NOTA VAN ZIENSWIJZEN EN
AMBTSHALVE WIJZIGINGEN

TAM-OMGEVINGSPLAN
“HOOFDSTUK 22F,
ROUCOULEUR GLORIEUXLAAN
VUGHT ”

Team	Duurzame leefomgeving
Datum	April 2026
Status	Concept

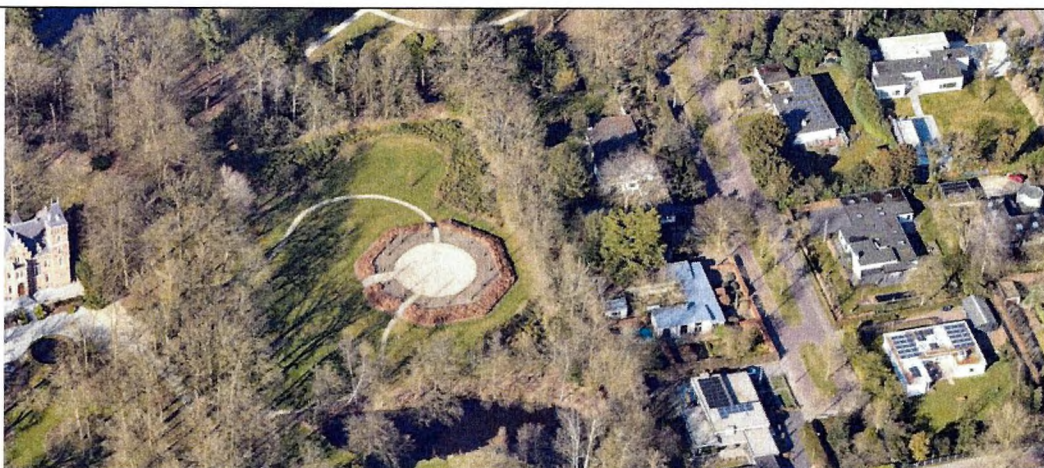
Het is correct dat er in het kader van de principemedewerking van 2016 randvoorwaarden door de gemeente Vught zijn gesteld aan dit initiatief. Hieraan is ook concreet invulling gegeven met uitzondering van het aantal wooneenheden en bouwvorm (2 bouwlagen afgedekt met een kap). De CRK&E en de stedenbouwkundige vonden het aantal van zes woningen te veel voor deze locatie en vonden het aantal van vier woningen beter passend.

Daarnaast vond de CRK&E dat kubistische woningen hier qua architectuur en verschijningsvorm beter passen dan herenhuizen in 2 bouwlagen met kap uit de jaren '30 van de vorige eeuw, als tegenhanger c.q. contrast van het rijksmonument Roucouleur. Door deze 'afwijkende' bouwvorm (modern kubistisch) worden de betreffende rijksmonumenten juist in hun kracht gezet. Derhalve is er geen 'onbegrijpelijke draai' gemaakt, maar is de afwijking met betrekking tot het aantal woningen en woningen in 2 bouwlagen met opbouw derde laag tot stand gekomen in overleg met en op aangeven van de CRK&E. Dit heeft dus op zorgvuldige wijze plaatsgevonden in meerdere overleg rondes met de CRK&E.

Het gevolg (voor reclamant) is dat er woningen van eenzelfde bouwhoogte mogelijk zijn, maar in een iets andere vorm. Dit is geen wezenlijke wijziging van plannen of afwijking van randvoorwaarden die het belang van indiener onevenredig aantasten.

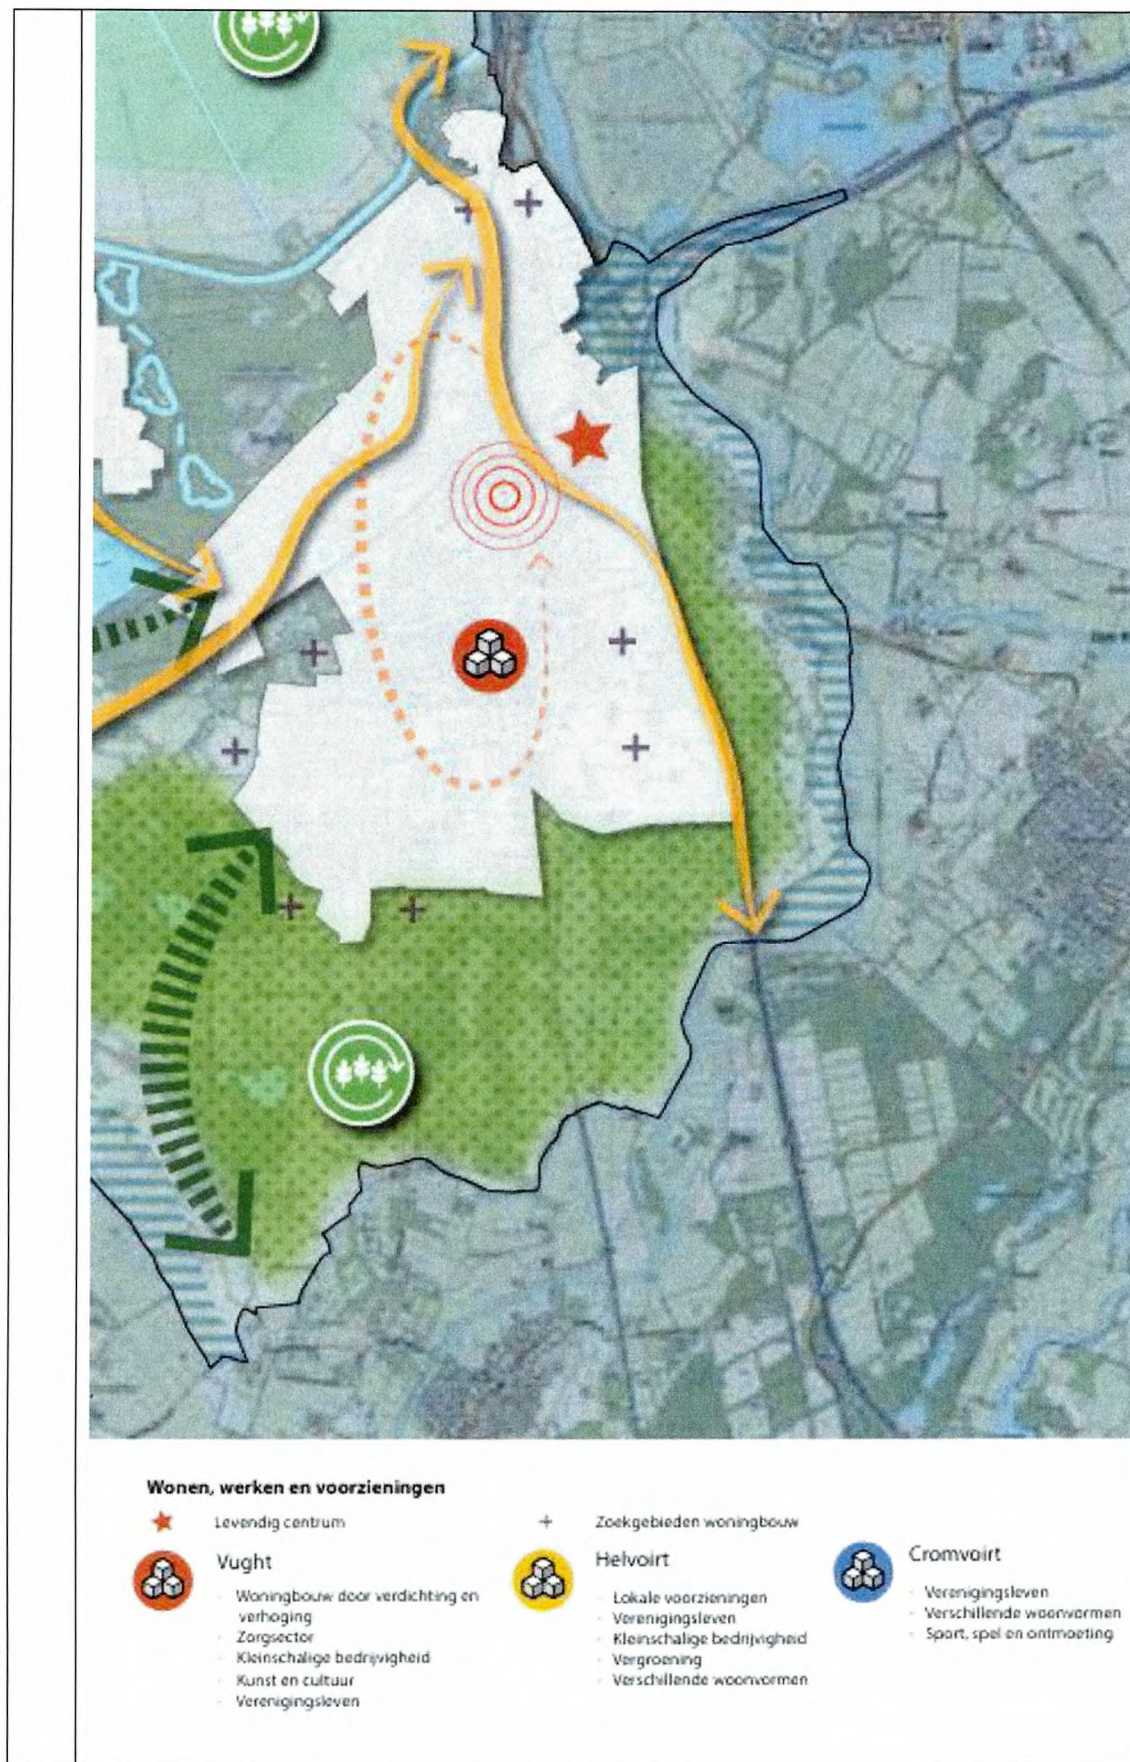
1.	Zienswijze 1 –
1.1	<u>Samenvatting zienswijze</u>
	Reclamant geeft aan dat hij bezwaar maakt tegen de voorgestelde bouwmassa's en hoogten, positionering van de bouwvlakken, schaduwwerk, verlies van privacy en het vervallen van een vrij uitzicht op landgoed Roucouleur. <u>Aantasting woongenot</u> Volgens reclamant heeft de geplande activiteit van de ontwikkeling voor 4 woningen op Landgoed Roucouleur in Vught nadelige impact op het woongenot van zijn woning. Het vrije uitzicht op landgoed Roucouleur komt te vervallen. Er wordt door reclamant gevreesd voor zijn privacy vanwege de voorgestelde bouwmassa's en de positionering van één groot bouwvlak voor 2 woningen in het verlengde van zijn woonhuis. Tot slot het verlies van namiddag-/avondzon in zijn achtertuin en woning. Reclamant refereert naar de randvoorwaarden die vanuit de gemeente geformuleerd zijn en de onbegrijpelijke draai die gemaakt is door de gemeente in de nu geformuleerde regels voor deze nieuwe ontwikkeling waarin er de mogelijkheid is om 3 bouwlagen met een maximum van 12 meter te bouwen. Met voorkeur plat of eventueel lessenaarsdak. Dit terwijl de gemeente maximaal 2 bouwlagen en afgedekt met kap heeft aangegeven in haar randvoorwaarden. In de brief van het College van B&W 27/28 september 2016 aan Reinier van Arkel staat dat er alleen bebouwing toegelaten kan worden die past binnen het landgoedkarakter en die bestaat uit 2 bouwlagen met een schuin (pannen)dak. In de brief van het College van B&W van 21/22 februari 2019 aan Peter Projectontwikkeling Schaijk B.V. gaat het ook over 2 bouwlagen met een schuin dak, waarbij de bebouwing ondergeschikt moet zijn aan het hoofdgebouw. Woningen met een volume van 3.250 m³ of 2.610 m³ zijn niet ondergeschikt. Om dit in perspectief te plaatsen maakt reclamant de volgende vergelijking: grotere vrijstaande woningen hebben een volume van circa 500 m³. Bij ruimte voor ruimte woningen in het buitengebied wordt de grens gelegd bij 1.000 m³. Veel meer dan normaal wordt toegestaan met als het doel de ruimte voor ruimte regeling aantrekkelijk te maken. Maar in onderhavige ontwikkeling gaat het om volumes die letterlijk vele malen groter zijn. Daarnaast richt de bebouwing die onderhavig TAM-omgevingsplan mogelijk wil maken zich niet op het landgoedkarakter. Terwijl dit eerder wel een voorwaarde was. Tevens laten de regels toe dat losstaande bijgebouwen (tot maximaal 5 meter hoog) op de randen van de bouwpercelen kunnen worden geplaatst, deze staan op korte afstand (13,4 meter) van reclamant. Aangebouwde bijbehorende bouwwerken (maximaal 4 meter hoog) zijn ook toegestaan. Verder bestaat in de regels zelfs nog de mogelijkheid om de aangebouwde bijbehorende bijgebouwen 7 meter hoog te maken. Dit zou dus

kunnen betekenen dat er volgens reclamant op de perceelsgrens zelfs 7 meter hoog gebouwd kan worden.

Door deze strook van 5 meter te respecteren worden de bestaande bomen c.q. houtsingel, net als onder het huidige regime, beschermd. Het vellen en/of rooien van houtgewas is binnen deze strook verboden, uitgezonderd werkzaamheden die betrekking hebben op normaal beheer en onderhoud. Hiermee blijft tevens de bestaande afscherming behouden en wordt deze gewaarborgd. Het betreft hier volwassen bomen die aanzienlijk hoger zijn dan zowel de woning van reclamant als de nieuw te bouwen woningen. Doordat deze bomen bovendien een kroon hebben met een minimale diameter van circa vijf meter, zal de aantasting van de privacy, het zicht en de schaduwwerking als gevolg van de nieuwe woningen beperkt zijn. Deze bomen op terrein van initiatiefnemer nemen het volledige zicht weg en zorgen al voor de nodige schaduwwerking in de tuin van reclamant. Tevens voorziet de beplanting in eigen tuin ook al voor de nodige afscherming/privacy. Onderstaande afbeeldingen geven inzicht in de situatie.

Daarnaast bestaat er op basis van vaste jurisprudentie niet zoiets als een recht op vrij uitzicht, zeker niet in een reguliere woonwijk met bebouwingsdichtheden en functies als in onderhavige situatie. Daarnaast is er geen wettelijk voorschrift voor daglichttoetreding of schaduw. Om inzicht te geven in de toekomstige bezonningsituatie is de situatie op de maatgevende dagen van de 4 seizoenen in de bestaande situatie en de toekomstige situatie vergeleken.

De mogelijke bezonningsduur voor het hoofdwoonvertrek (woonkamer) in de periode tussen 19 februari en 21 oktober (dezelfde zonnestand) moet minimaal twee uur (120 minuten) bedragen. In de richtlijn (lichte TNO-norm) voor een minimale bezonning zijn adviezen gesteld voor de mogelijke bezonningsduur voor het hoofdwoonvertrek. De richtlijn stelt dat het hoofdwoonvertrek in het midden van de vensterbank binnenkant raam minimaal 120 minuten zon moet kunnen ontvangen, waarbij 19 februari als maatgevend gehanteerd moet worden.

Deze normen worden alleen toegepast op gevels die zon kunnen ontvangen; noordgevels ontvangen immers - hoogbouw of niet - nooit direct zonlicht. In onderhavige situatie is dus alleen de achtergevel van de woning van indiener relevant. Maatgevend is de bestaande situatie, waarbij de tuininrichting en de aanwezige groene omlijsting van het plangebied maatgevend zijn. Uit de in het plan opgenomen profielen valt daarbij op te maken dat de schaduwwerking van de nieuwbouw, voor zover die zou kunnen ontstaan, reeds valt binnen de schaduwwerking van de beplanting tussen indieners woning en de nieuwbouw (i.c. in de situatie namiddag en avond bij lage zonnestanden aan de westhemel) en dat de nieuwe woningen daarbij dan zelf ook weer in de schaduw komen te staan van de bestaande beplanting westelijk van de woningen. Daarmee veroorzaken de nieuwe woningen dus geen (extra) schaduw op de woning van reclamant die de in de TNO-norm opgenomen aanvaardbare waarden zouden benaderen.
